SERVICE INFO – INA 0011

Utseendemässiga skillnader hos spännrulle 531 0565 30

Tillverkare:	Audi, Seat, Skoda, Volkswagen, Ford
Modeller:	
Audi	A2, A3, A4, A6
Seat	Alhambra, Altea, Arosa, Cordoba, Ibiza IV, Leon, Toledo III
Škoda	Fabia, Octavia, Superb
Volkswagen	Bora, Caddy III, EOS, Fox, Golf IV, Golf V, Golf V Plus, Jetta III, Lupo, New Beetle, Passat, Polo, Sharan, Touran, Multivan T5
Ford	Galaxy
Motorer:	1.4 TDI, 1.9 TDI, 2.0 TDI
LuK-AS-nr.:	531 0565 30
OE-nr.:	038 1092 43 M 045 1092 43 F

Bild 1: 531 0565 30 (tidigare utförande)

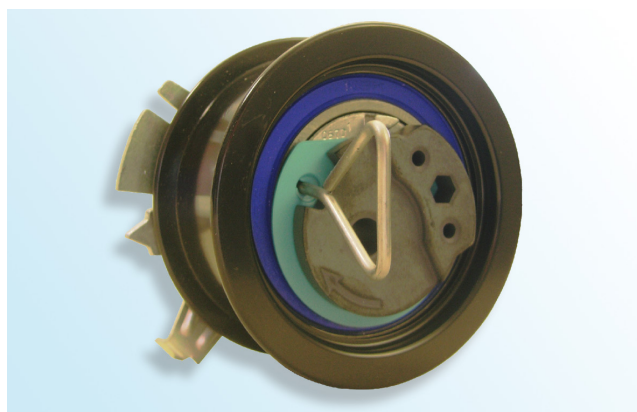
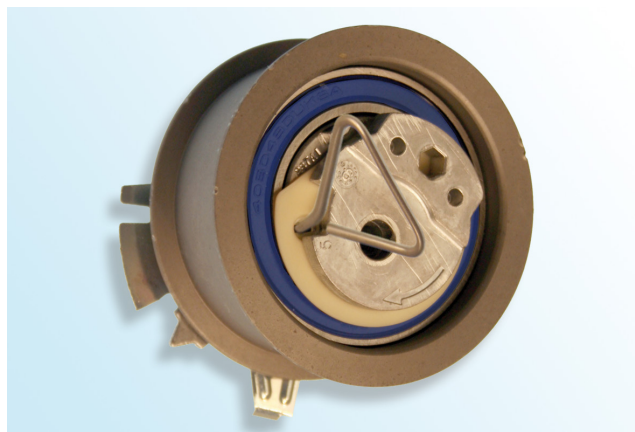
Inom ramen för löpande produktutveckling har förändringar utförts hos avlänkningsrulle med best.nr.531 0565 30. Denna serviceinformation visar skillnaderna i utseende hos tidigare och nyare utförande.

- Excenter av aluminiumgjutgods
- Ytbehandling med zink-fosfor (ljusgrå)
- Brun eller blå lagertätning

- Excenter av sintrad metall
- Ytbehandling E-coat (svart)
- Blå lagertätning

Det tidigare utförandet hos spännrullen kan vidare användas och monteras enligt fordonstillverkarens anvisningar!

Se till att ytan hos spännrullen inte skadas vid montering av det "nya" utförandet!
